**Avis délibéré en date du 25 avril 2019  
de la Mission régionale d'autorité environnementale d'Île-de-France  
sur le projet d'extension du centre commercial « Rosny 2 »  
situé à Rosny-sous-Bois (Seine-Saint-Denis)**

**Synthèse de l'avis**

Illustration 4: Capacité de stationnement après réalisation du projet (source : étude d'impact ; annotations : DRIEE)

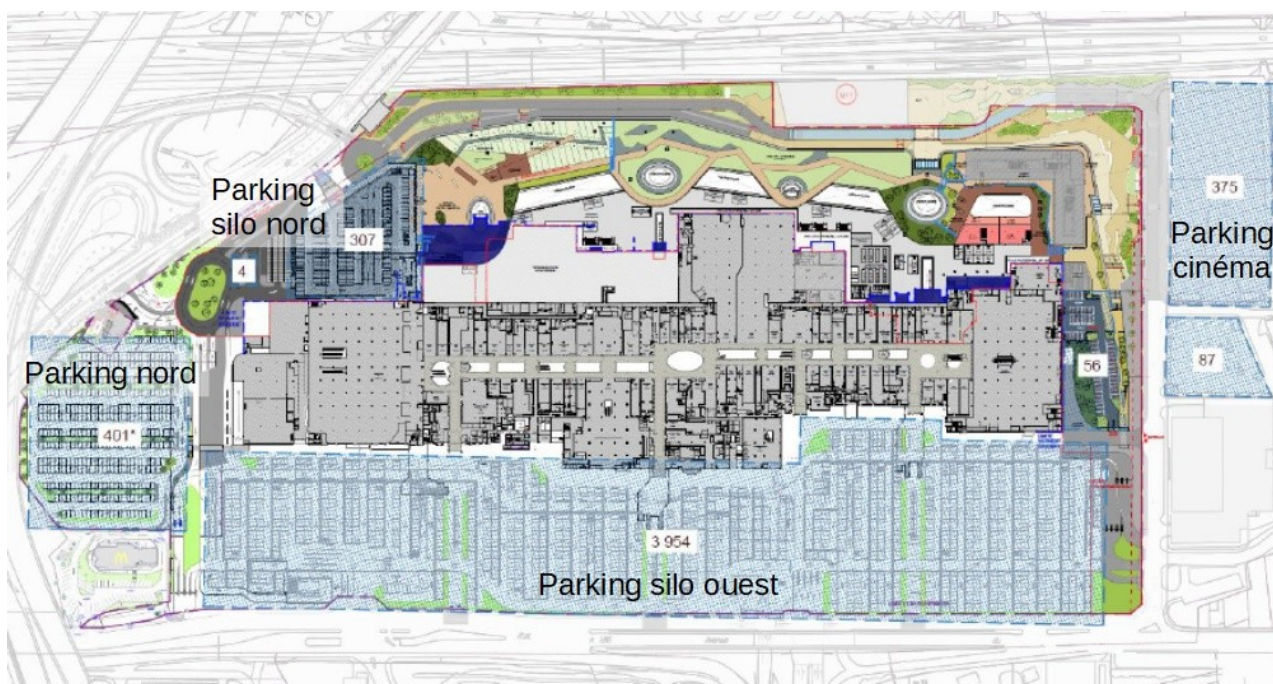
La MRAe relève en outre que la capacité du parking nord qui, de 168 places à l'heure actuelle<sup>5</sup>, passe à 401 places après la réalisation du projet (cf. Illustration 4) sans que des justifications soient apportées à cette extension.

**La MRAe recommande de justifier l'augmentation de la capacité du parking nord de 168 à 401 places.**

Illustration 6: Zones de vigilance vis-à-vis des risques liés aux forts ruissellements (source : SAGE Croult - Enghien - Vieille Mer)

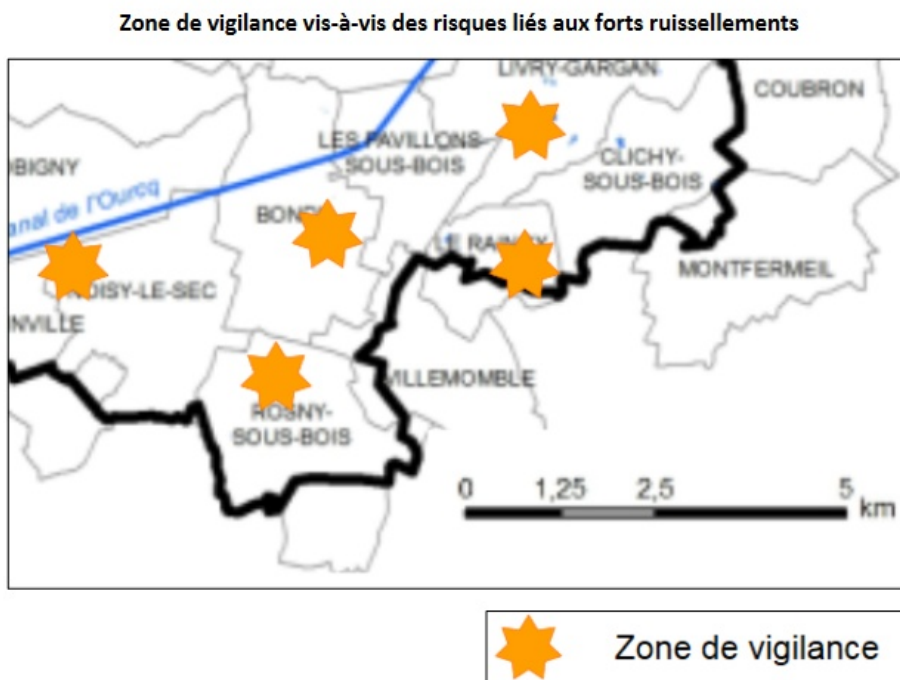
La MRAe relève que, contrairement à ce qu'indique l'étude d'impact (p. 373), le site n'est pas couvert par le schéma d'aménagement et de gestion des eaux (SAGE) Marne Confluence, mais

par le SAGE Croult – Enghien – Vieille Mer<sup>9</sup>. Celui-ci identifie le secteur comme une zone de vigilance vis-à-vis de la gestion des ruissellements pluviaux (cf. Illustration 6).
